Keuringsverslag van een elektrische laagspanning- en zeer lage spanningsinstallatie

NIET CONFORM

Straatnaam	Pamelstraat
Huisnummer	307
Busnummer	
Postcode	9400
Gemeente	NINOVE
Land	België

Aard onderzoek: Controlebezoek van een huishoudelijke installatie volgens (KB 08/09/2019) - AREI Boek 1- 6.5. en 4.2.4.3.

Afbeelding schakel- en verdeelbord:

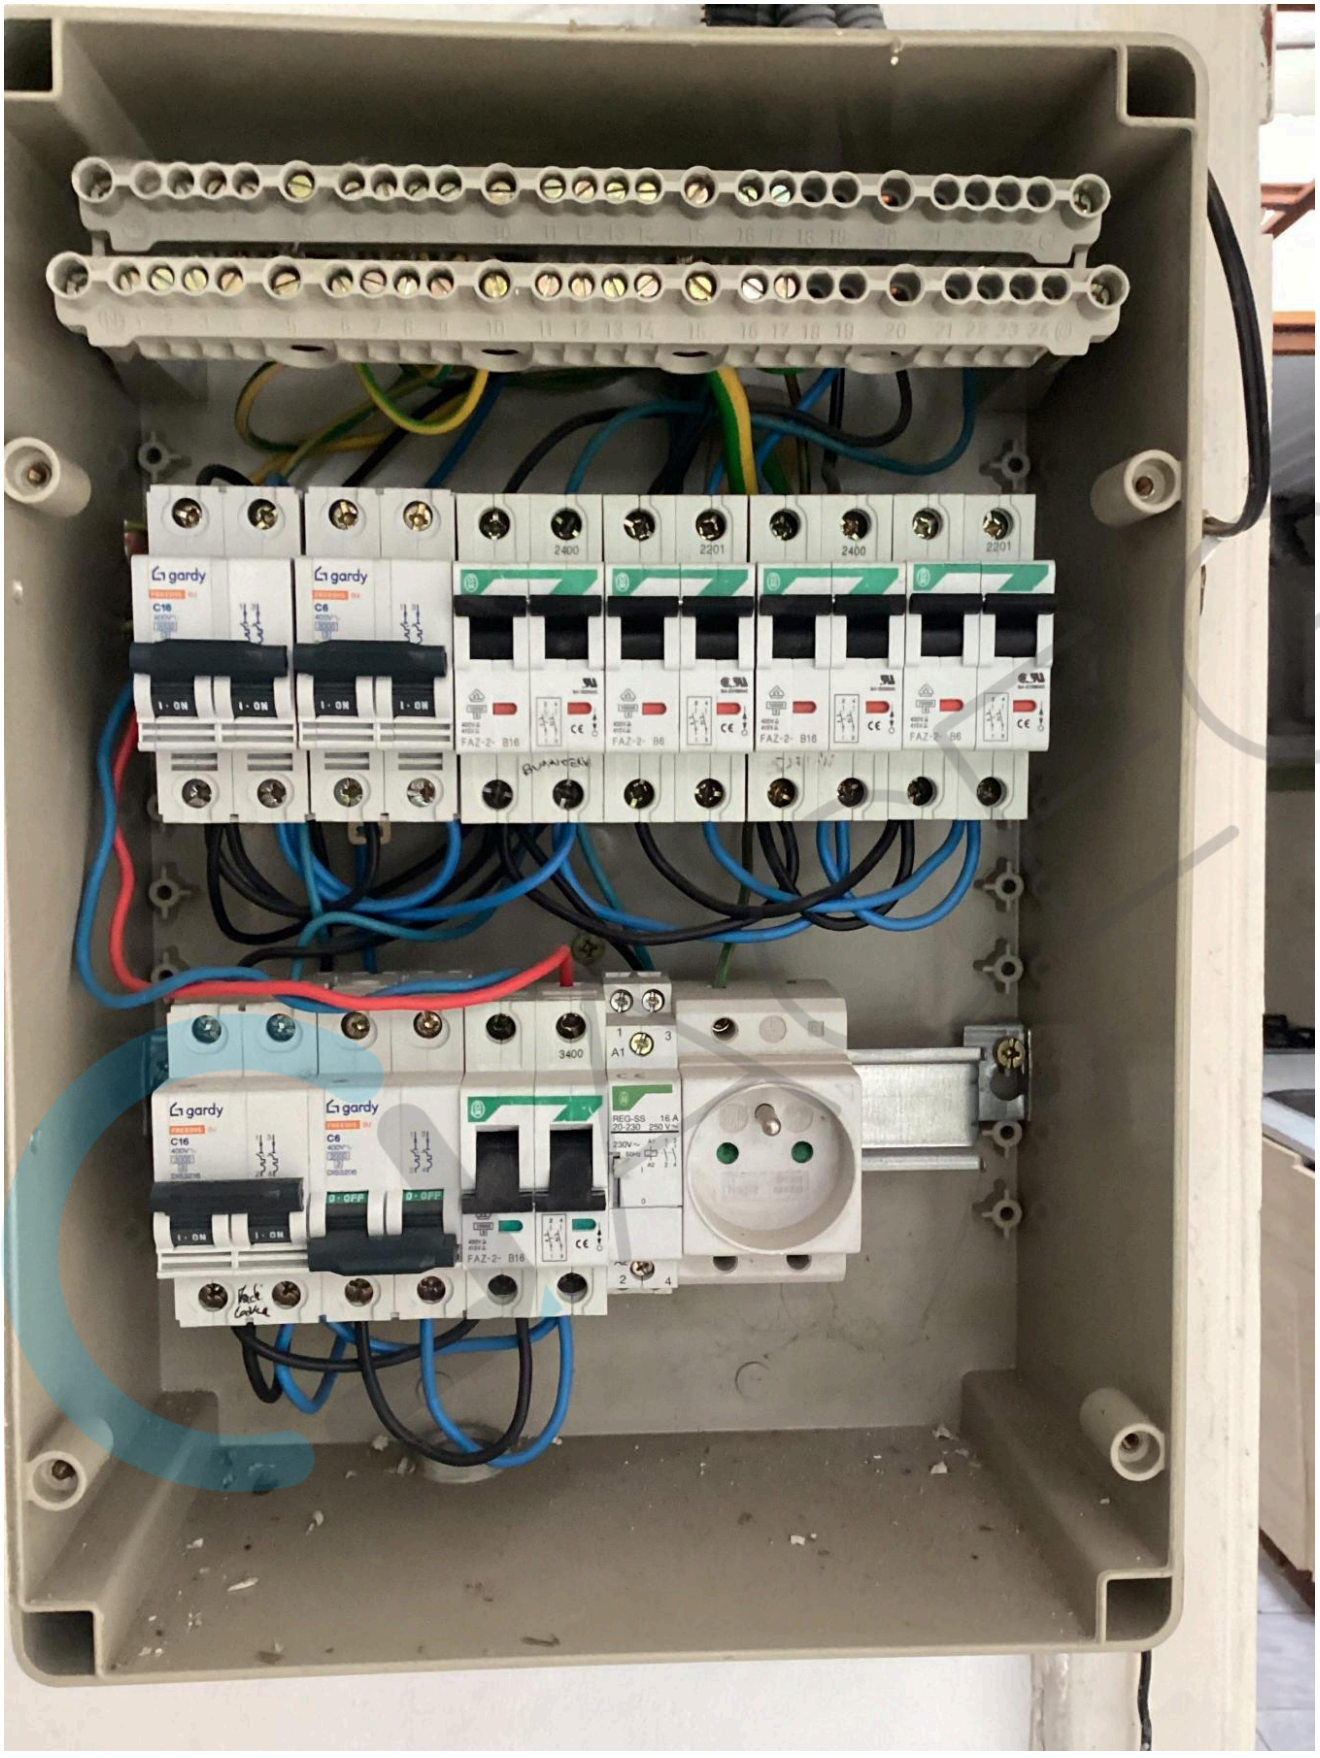
I5.11 Niet gebruikte invoeringen van het verdeelbord zijn niet correct of onvoldoende afgedicht. (Boek 1 Afdeling 5.1.4. en 4.2.2.3.)

I6.02 Een algemene differentieelstroombeschermingsinrichting met een nominale stroom (In) van minstens 40A en een gevoeligheid van maximum 300mA is niet geplaatst. (Boek 1 Onderafdeling 4.2.4.3. en 5.3.5.3.a.)

I6.04 Een differentieelstroombeschermingsinrichting met een gevoeligheid van 30mA is te plaatsen voor installaties van badkamer, wasmachine, vaatwas, droogkast en/of gelijkaardige toestellen. Deze dient ondergeschikt te zijn aan de hoofddifferentieelstroombeschermingsinrichting (Boek 1 Onderafdeling 7.1.4.3. en 4.2.4.3.)

I6.09 Er is geen bescherming door een differentieelstroombeschermingsinrichting met een gevoeligheid van max. 30mA voorzien voor contacdozen zonder aardpen. (boek 1 afdeling 8.2.1 punt 6)
